Mission régionale d'autorité environnementale
PAYS DE LA LOIRE

AVIS DÉLIBÉRÉ

**PROJET D'IMPLANTATION D'UNE CENTRALE PHOTOVOLTAÏQUE AU SOL
PAR LE GROUPE SODEBO
SUR LA COMMUNE DE MONTAIGU-VENDEE (85)**

n° PDL-2023-6821

Carte de localisation du projet – source étude d'impact

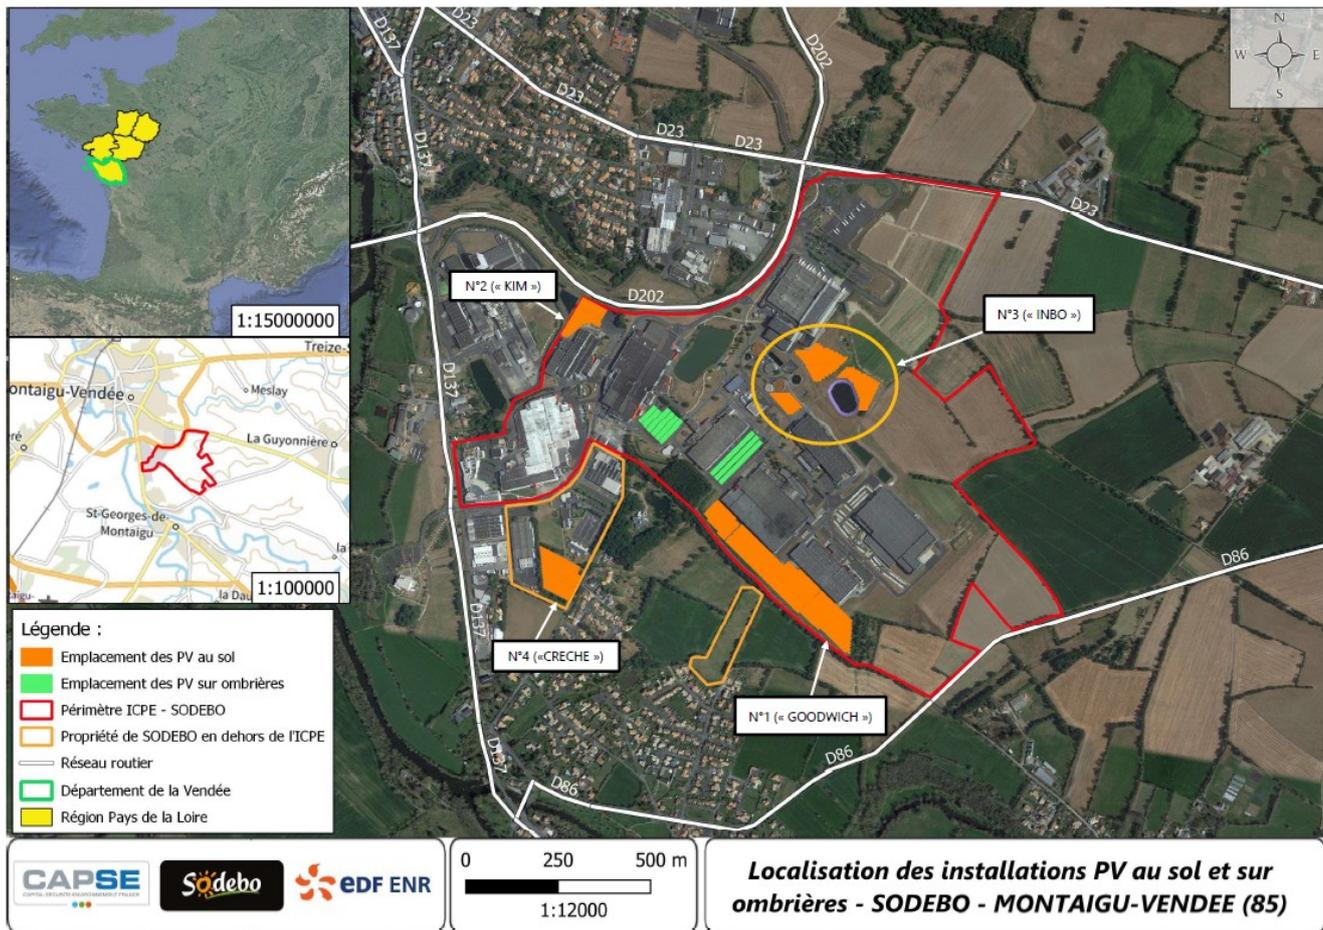
La MRAe relève toutefois qu'hormis la présentation de la localisation de ces ombrières au sein du site (cf plan ci-avant), des surfaces de panneaux et de puissance de production correspondante, le dossier ne revient pas sur les caractéristiques particulières de ces installations (hauteurs, inclinaison, et détail des structures support et modes d'ancrage au sol), ni ne propose de vue en plan et de coupes¹ à l'instar de ce qui est proposé pour les structures de la centrale au sol.

1 A relever que les tracés des coupes A A' produites pour les différents dossiers de permis de construire ne sont pas reportés sur les diverses vues en plan correspondantes.

La MRAe recommande d'indiquer l'estimation des surfaces possiblement concernées par des dispositifs de lestage au sol.

La MRAe recommande de compléter l'étude d'impact de manière proportionnée par une présentation des caractéristiques des ombrières photovoltaïques, de l'analyse de l'état initial de l'environnement des espaces de leur implantation, de l'analyse des effets de cette implantation en phase travaux et d'exploitation.
